M 4-III/18

INFORMAČNÍ BULLETIN

Týká se: Vyjímání a montáže pojistek pístního čepu u motorů M 4-III, M 6-III, M 332 a M 337.

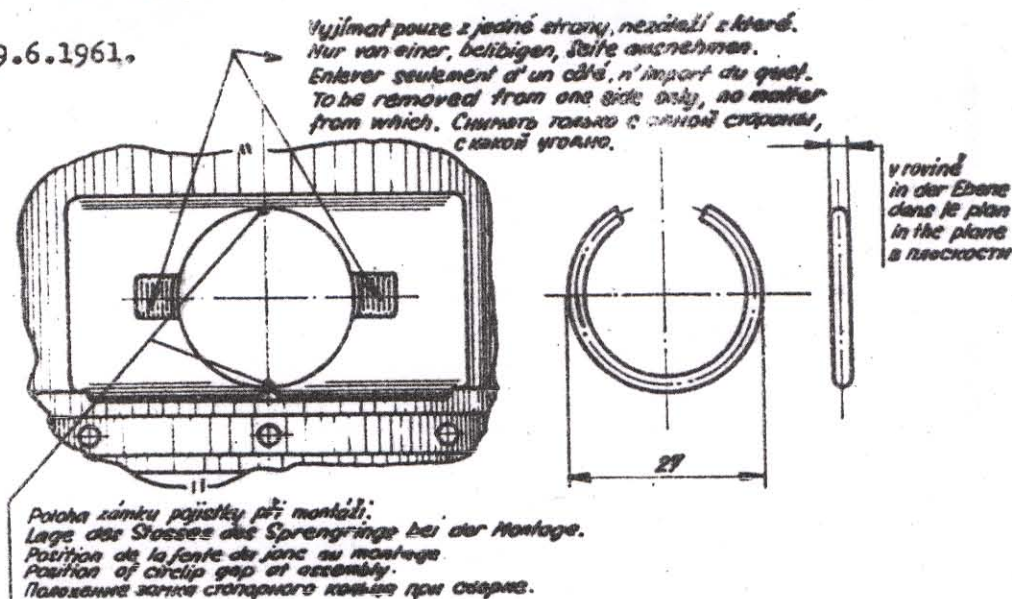
Opatření: Demontáž pístních pojistek provádějte šroubovákem se zaoblenými hranami a pouze z jedné strany, jak je uvedeno na obrázku. Při vyjímání pojistky se nesmí pomáhat pojistce v dalších místech šroubovákem, aby se nepoškodil zbytečně píst. Před novým namontováním pojistky, tuto zkontrolujte. Pojistka ve volném stavu musí mít rozměr 27 mm, musí být rovinná a nesmí se žádným způsobem opravovat! Při montáži musí být zámek pojistky v ose pístul.
Nevyhovuje-li pojistka těmto podmínkám nutno ji nahradit novou. Montáž /naražení/ pojistky provádějte pouze předepsaným narážčem č.v. Z2-01503-00.
